Tenero-Contra, 18 dicembre 2023

Lodevole
Municipio di Tenero-Contra
Via Stazione
6598 Tenero-Contra

INTERPELLANZA: criticità Piazza Canevascini

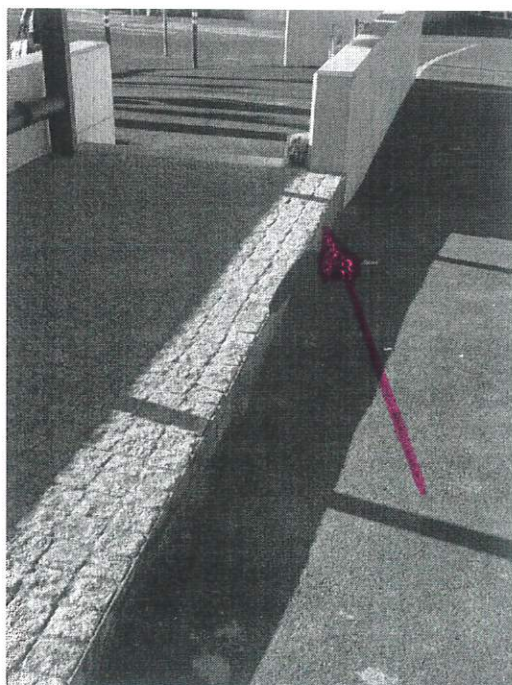
dopo l'asfaltatura del sedime sono stati creati dei "vasi" che contengono i platani, purtroppo il cemento che forma i bordi non consente il corretto smaltimento dell'acqua piovana inoltre, essendo profondi, creano un buco che vista la mancanza di un'adeguata illuminazione della piazza potrebbe causare degli incidenti (inciampo dei pedoni oppure caderci dentro con la ruota dell'auto)

E' possibile rimuovere il cemento sui bordi e posare un griglia per ovviare a queste criticità?
